OSSERVAZIONI AL QUADRO DI RIFERIMENTO PROGETTUALE ED AMBIENTALE
CANTIERI – GESTIONE TERRE - AMIANTO
COMPONENTE ARIA – SALUTE PUBBLICA

Le osservazioni seguenti si basano sulla lettura dei seguenti documenti:

- MAM-C-QAMB-R-rev01 – quadro riferimento ambientale – SIA cantieri – doc 1
- MAM-C-QPGT-R-rev01 – quadro riferimento progettuale – SIA cantieri – doc 2
- APG 0004 Linee guida terre e rocce con amianto – doc 3
- APG 0811 Cantiere Industriale CI 14 – doc 4

Figura 6-1 Schema sinottico del processo di gestione delle terre amiantifere

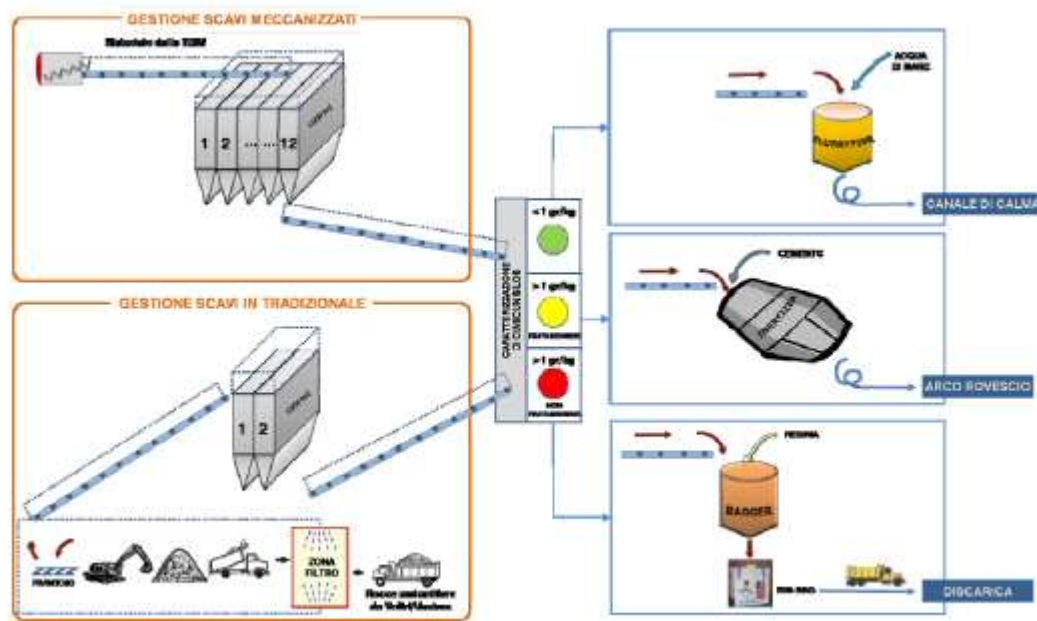
Quindi per un documento la distinzione tra codice giallo e rosso è dato dalle caratteristiche geotecniche del materiale, nell'altro è funzione del contenuto di asbesto ($\pm 5\%$): quale è il documento giusto?

In sostanza nel cantiere CI 14 saranno trattati diversi milioni di metri cubi di terre amiantifere con la possibilità di emissioni di fibre d'amianto in tutte le fasi di lavorazione:

Nonostante quindi questo cantiere rivesta una importanza fondamentale nel processo di realizzazione della gronda e che costituisca una potenziale sorgente inquinante del tutto significativa nel Quadro di Riferimento Ambientale si legge al punto 2.3.1.2.1 “emissioni cantieri industriali”:

“Per quanto attiene i cantieri industriali CII3 e CII4, (...) non sono stati presi in considerazione dal momento che la loro dotazione impiantistica è stata concepita in modo da impedire qualunque dispersione in aria delle polveri trattate.”

Quest'ultima affermazione non ha alcun fondamento tecnico-scientifico poiché è ben noto che l'emissione zero non esiste, in particolare quando non si opera in laboratorio, ma si trattano milioni di tonnellate di materiale.

Figura 53 - Diagramma di flusso per il campionamento di terre e rocce da scavo all'interno dell'area di cantiere confinata.

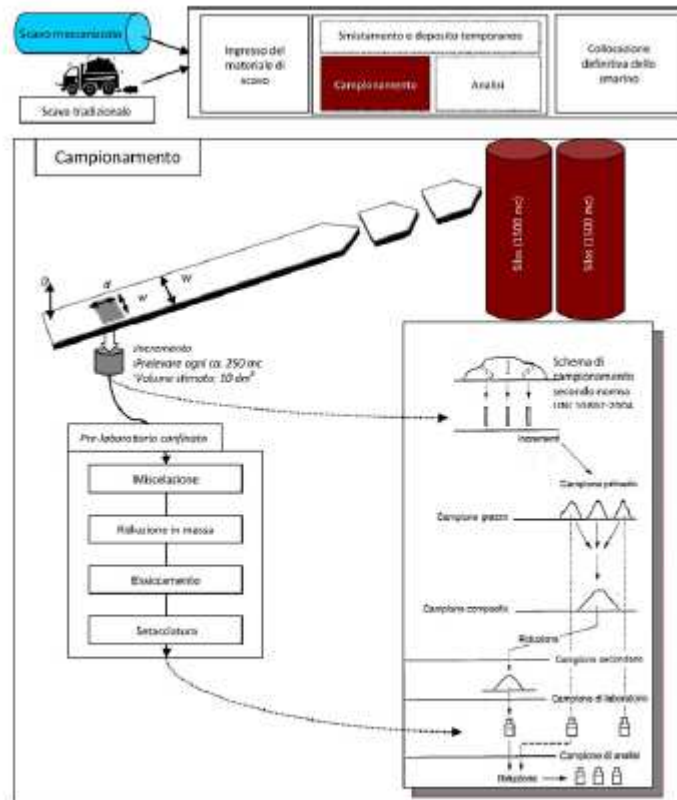
Nella fig. 53 abbiamo uno schema riassuntivo di ciò.

Osserviamo che il prelievo in campo degli incrementi atti a formare il campione è effettuato sui nastri di caricamento dei sili di stoccaggio provvisorio in attesa della caratterizzazione. Tale prelievo sembrerebbe essere effettuato in modo discontinuo. Riteniamo che per una migliore rappresentatività del campione tale prelievo debba essere effettuato in continuo.

Esistono in commercio sistemi di prelievo, in modo semi-continuo, del materiale da campionare dai nastri convogliatori e di successiva quartatura del materiale prelevato con re-immissione sul nastro stesso del materiale non campionato.
